Fragen für das Technische Forum Kernkraftwerke (TFK)

2 Thema I: Füllstandsmessungen Reaktordruckbehälter

3 Thema II: Aufbereitungsgebäude Kernkraftwerk Mühleberg (KKM)

Figure 1 Ausschnitt Kernmantel-Bereich; Quelle: General Description of a Boiling Water Reactor, Atomic Power Equipment Department, San Jose, California (undatiert)

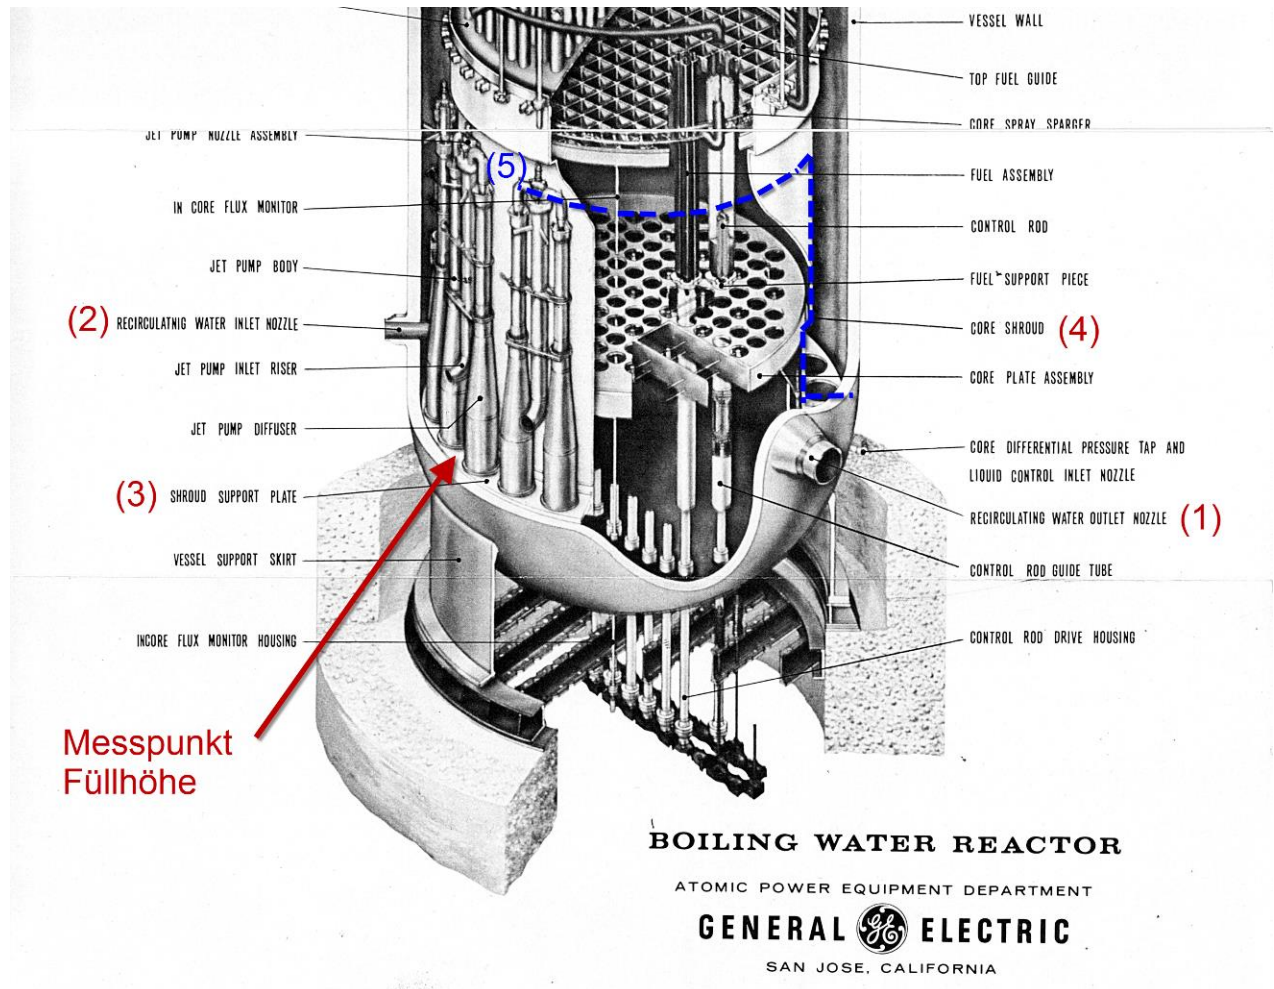
Bemerkenswert ist dabei, dass das Messröhrchen für den Füllstand des Reaktordruckbehälters von einem Punkt ausserhalb des Kernmantels (4) und oberhalb der Kernmantel-Supportplatte (3) ausgeht (downcomer annulus region)⁷. Bei einem Leck in der Umwälzschleife misst es also nicht mehr den Wasserstand am Kern, sondern das Leckniveau.

- E. (KKM/KKL) Ist es richtig, dass bei einem Leck in der Umwälzschleife der Füllstand am Kern nicht mehr richtig gemessen werden kann?

- F. (KKM/KKL) Falls ja: Wie wird dieser Zustand diagnostiziert bzw. von einem echten Absinken des Füllstandes unterschieden? Wie wird die Wassernachspeisung geregelt?
- G. (KKM/KKL) Gemäss Sicherheitstechnischen Stellungnahmen zu den PSÜ bleibt der Kern im obersten Drittel abgedeckt und wird nur durch den Dampf gekühlt. Dabei findet auch die Wasser-Metall-Reaktion an den Hüllrohren statt, welche zusätzliche Wärme und Wasserstoff generiert. Längerfristig wird offenbar eine Flutung des Containments angestrebt (DSFS)⁸.
Was passiert, wenn letzteres längere Zeit oder definitiv (wie dreifach in Fukushima) nicht möglich ist?

Figure 6 Reaktorgebäude Grundriss +8m, Fig: 12.1.3.b, KKM Sicherheitsbericht 1989

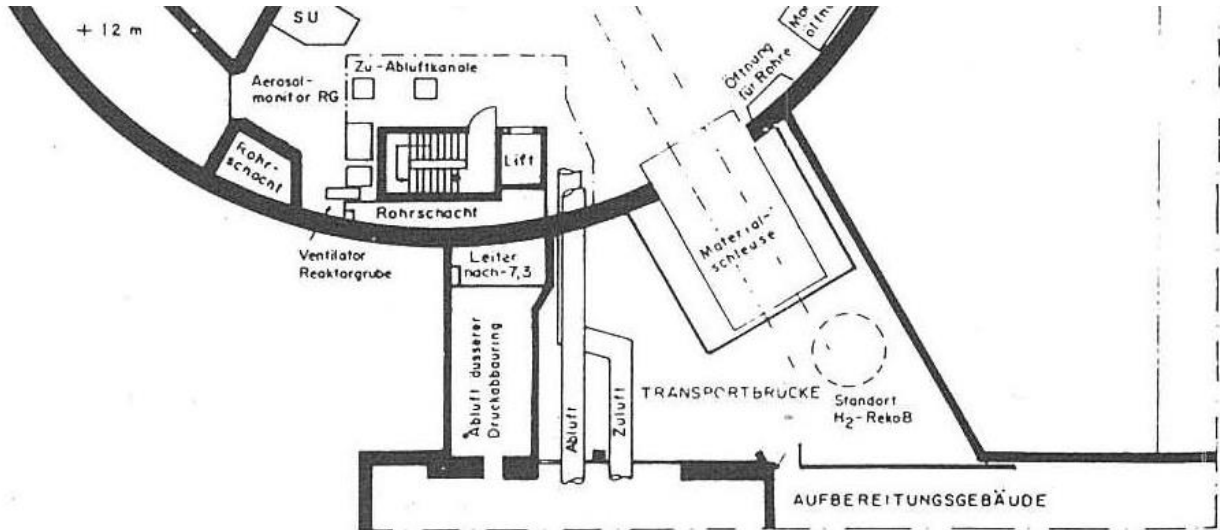
Wie auch das ENSI (damals HSK) in der Stellungnahme zur PSÜ 2002 feststellt (siehe Figure 5) ist das Aufbereitungsgebäude wegen des Abluft- bzw. Notabluftsystems von sicherheitstechnischer Bedeutung. Über die sogenannte Transportbrücke zwischen Reaktorgebäude und Aufbereitungsgebäude führen die Zu- und Abluftkanäle. Auf der Brücke ist auch der Wasserstoffrekombinator zum Abbau des Wasserstoffs im Primärcontainment untergebracht.

Figure 9 BKW: Atomkraftwerk Mühleberg, Arbeitsstand Bericht Nummer 5, Berichtsperiode 1. Oktober 1967 bis 31. Dezember 1967

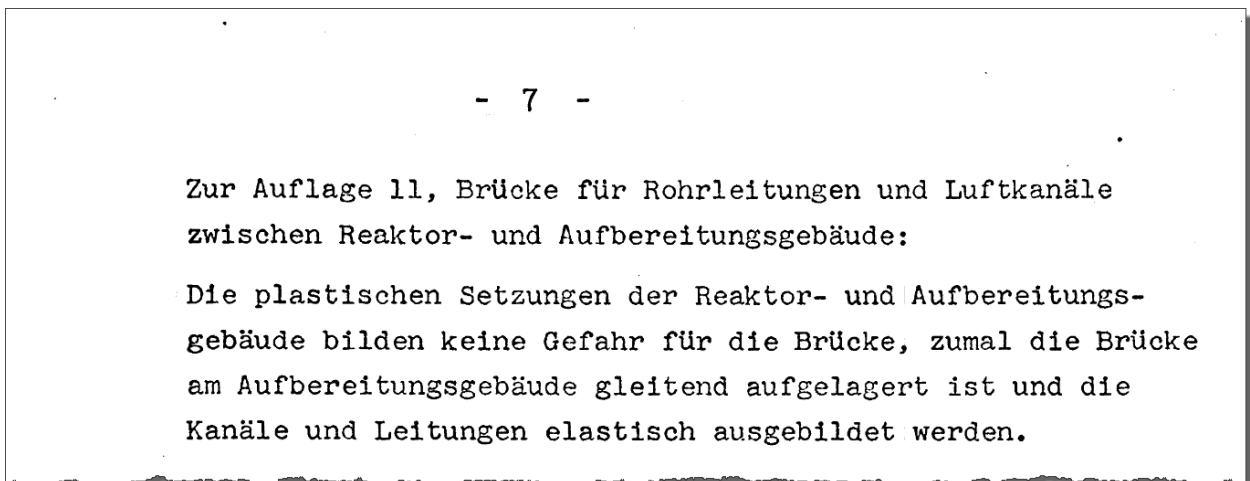
Auf der Seite des Aufbereitungsgebäudes ist die Transportbrücke gleitend aufgelagert, um Setzungen der Gebäude aufzufangen.

- K. (KKM) Wie kann eine Schädigung der Reaktorgebäudehülle (Sekundärcontainment), bei Kollabieren/Kippen des Aufbereitungsgebäudes bzw. der Transportbrücke deterministisch¹⁵ ausgeschlossen werden?
- L. (KKM) Mit welchen Schäden im Innern des Reaktorgebäudes muss deterministisch gerechnet werden, wenn Leitungen aller Art abgerissen werden? Sind Leckagen (Gas, Wasser, Steuerluft, SGTS¹⁶) unbedenklich? Sind alle Leitungen automatisch oder ferngesteuert isolierbar?
- M. (KKM) Wie kann eine Beeinträchtigung der Tragfestigkeit des Abluftkamins bei Kollabieren des Aufbereitungsgebäudes bzw. der Brücke zum Kamin deterministisch ausgeschlossen werden?

Figure 10 BKW: Atomkraftwerk Mühleberg, Arbeitsstand Bericht Nummer 3, Berichtsperiode 1. April 1967 bis 30. Juni 1967

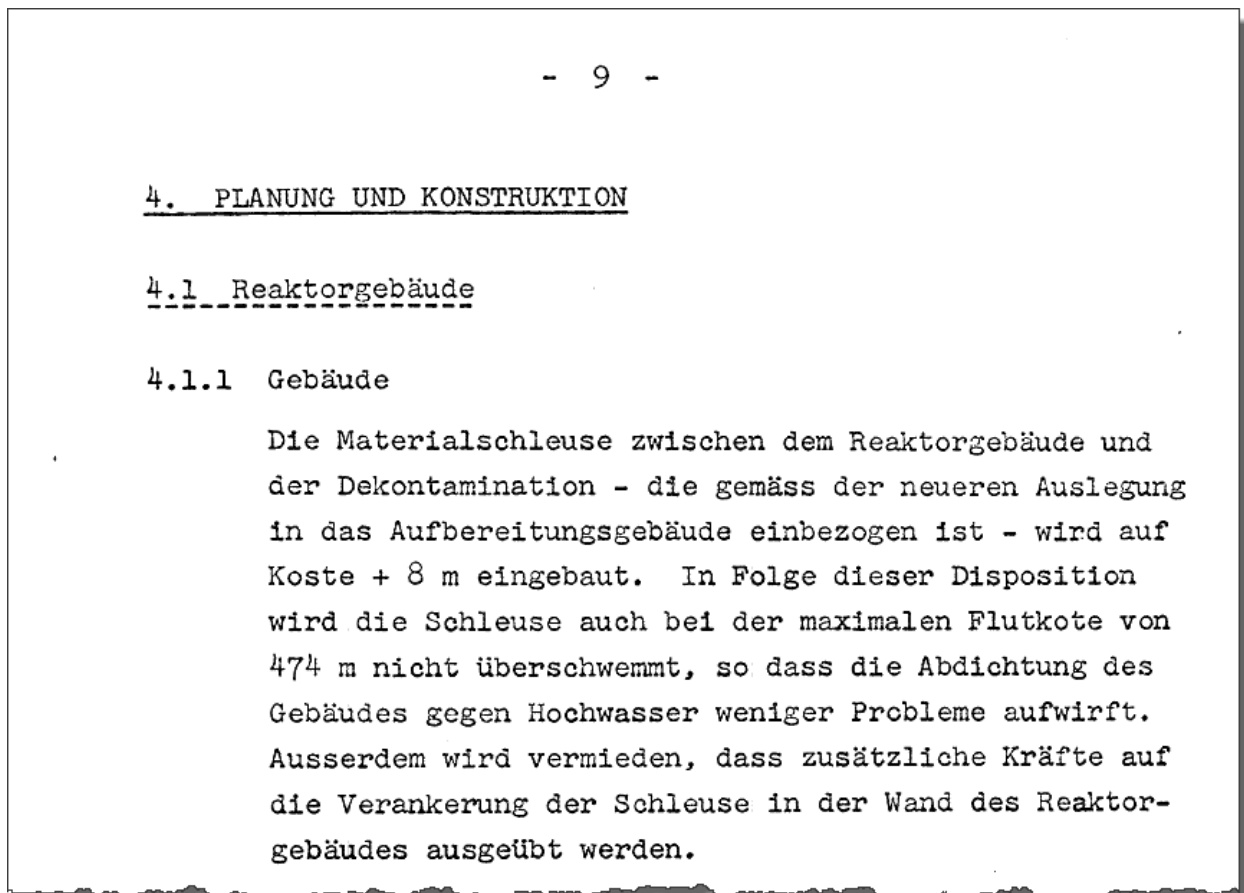
An der Wand des Reaktorgebäudes scheint die Transportbrücke (unten „Materialschleuse“ genannt) hin- gegen kraftübertragend verankert zu sein, so dass man Auftriebskräfte bei Überflutung vermeiden wollte:

Figure 14 KKM Containment-Druckentlastung (schematisch)

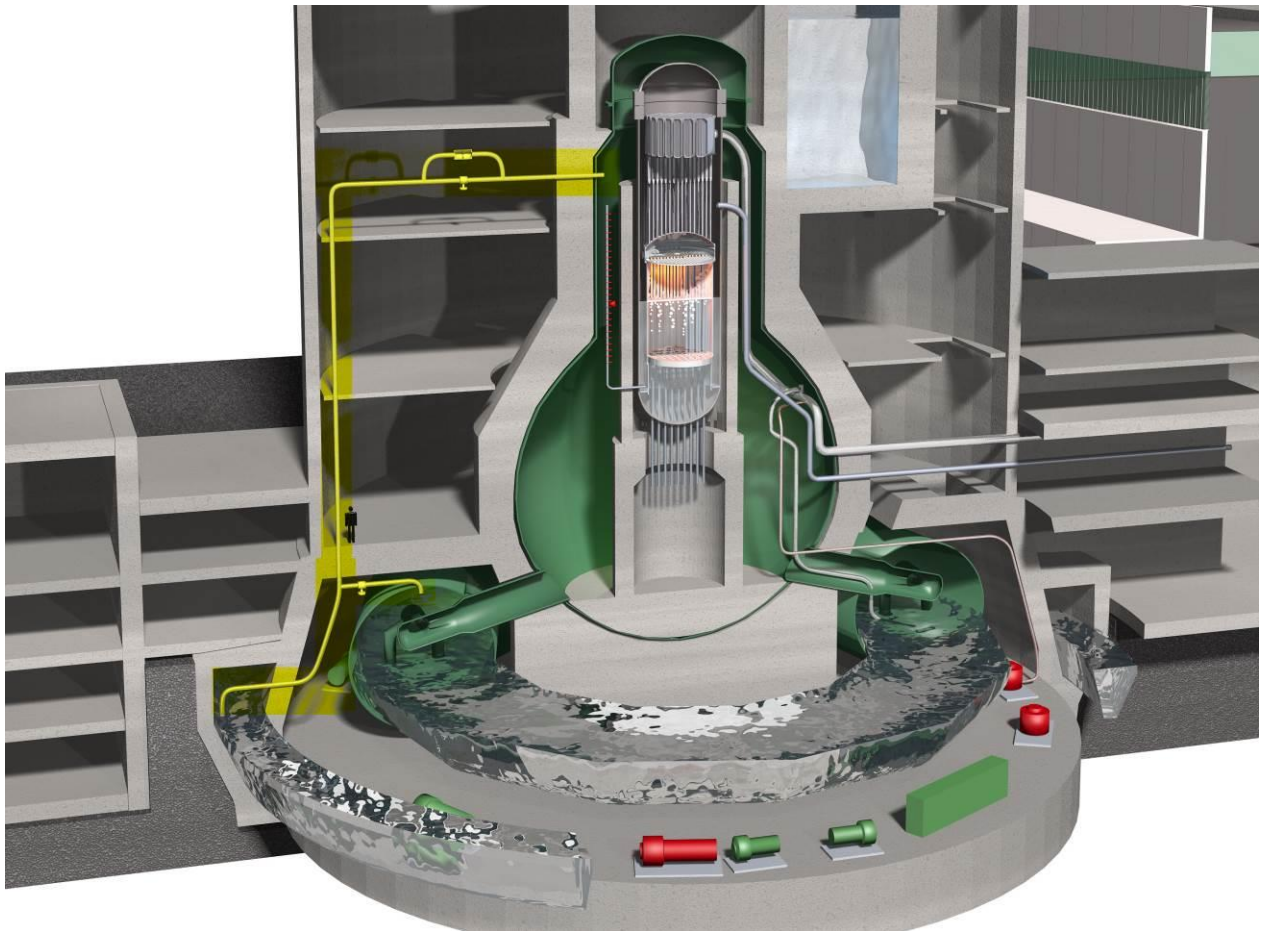
Das Containment-Druckentlastungs-System (CDS) im KKM führt zur Filterung (und zum teilweisen Druckabbau durch Kondensation von Dampf) in die Wasservorlage des äusseren Torus. Der äussere Torus führt 11 Meter unter dem Boden rund um das Reaktorgebäude herum.

Der äussere Torus wird beim KKM (im Gegensatz zum Containment) nicht mit Stickstoff inertisiert²³. In dessen Atmosphäre kann sich folglich bei einer Wasserstoffabgabe zusammen mit dem vorhandenen Luftsauerstoff explosives Knallgas bilden. Oberhalb des Wasserspiegels ist ein Volumen in der Grössenordnung von 1000m³ abschätzbar.

Figure 15 KKM Sicherheitsbericht 1989, Figur 5.3.1, Reactor Building Vent to Outer Torus, 30.11.1989

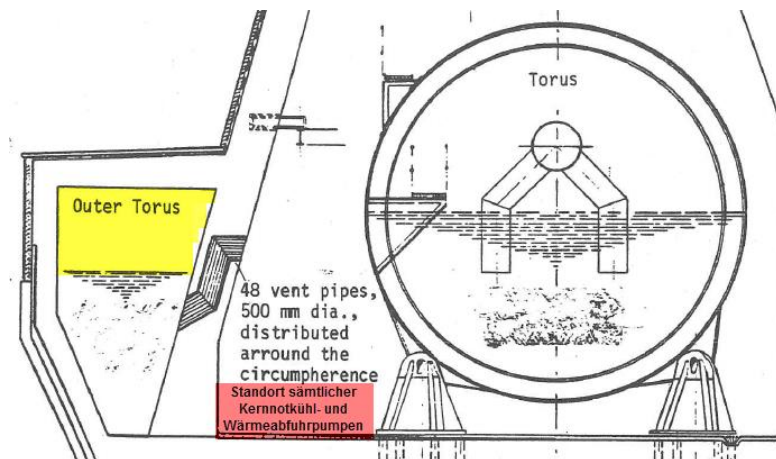
Der äussere Torus ist rundum über 48 Öffnungen im Beton mit dem Reaktorgebäude verbunden. Bei einer grossen Dampfleckage im Reaktorgebäude soll der Überdruck über diese Öffnungen abgebaut werden.

Unmittelbar unterhalb dieser Öffnungen stehen beim KKM sämtliche Kernnotkühl- und Wärmeabfuhrsysteme. Auf dieser sogenannten Minus-11-Meter Ebene gibt es keinerlei räumliche Trennung. Auch die primärseitigen Systeme des nachgerüsteten Notstandssystems „SUSAN“ sind allesamt dort angeordnet²⁴.

- S. (KKM) Wie kann ausgeschlossen werden, dass bei kollabierten Gebäudebrücken bzw. kollabiertem Aufbereitungsgebäude der Abgabepfad (teilweise) blockiert wird und es beim Abblasen mit 6-7 bar²⁵ und 10 MW Dampfleistung²⁶ zu einem Auswurf von Wasser des äusseren Torus über die 48 Öffnungen auf die Sicherheitssysteme der Minus-11-Meter Ebene kommt?

- T. (KKM) Sollte eine Wasserstoffexplosion im äusseren Torus stattfinden: kann dann die Integrität des Reaktorgebäudes gewährleistet werden?
- U. (KKM) Sollte eine Wasserstoffexplosion im äusseren Torus stattfinden: kann dann ausgeschlossen werden, dass über die 48 Öffnungen zur Minus-11-Meter Ebene Wasser auf die dortigen Sicherheitssysteme ausgeworfen wird? Kann ausgeschlossen werden, dass durch mechanische Strahlwirkung und ggf. durch weggesprengte Fragmente bei den 48 Öffnungen (vgl. Figure 15) Schäden am inneren Torus (Leckagen) und an den Sicherheitssystemen entstehen?
